Issue
Stand) 05-02-14 **Fig./Abb. 1**

1 619 973 131

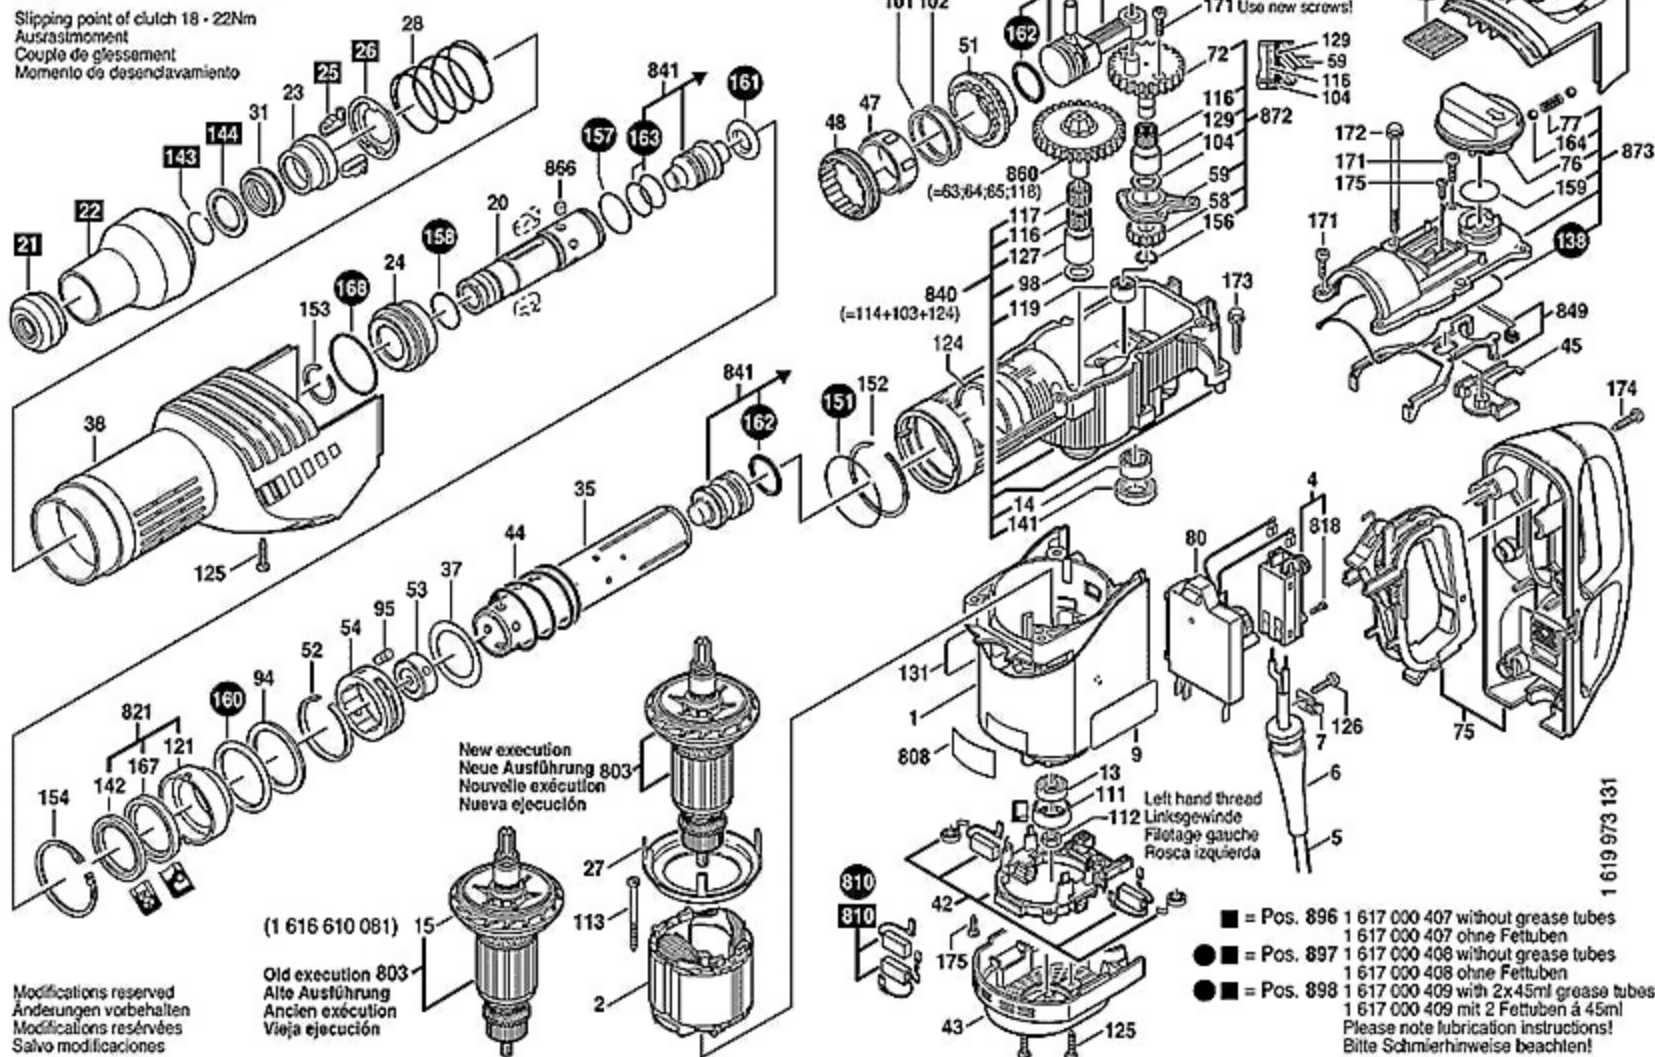
Neue Ausführung
New execution
Nouvelle exécution
Nueva ejecución

(1 616 610 081)
Old execution 803
Alte Ausführung
Ancien exécution
Vieja ejecución

New execution
Neue Ausführung 803
Nouvelle exécution
Nueva ejecución

Zahrspiel = 0,1-0,25; Ausgleich mit Pos. 101+102
Gearplay = 0,1-0,25; adjust with pos. 101+102

Neue Schrauben
verwenden!
Use new screws!
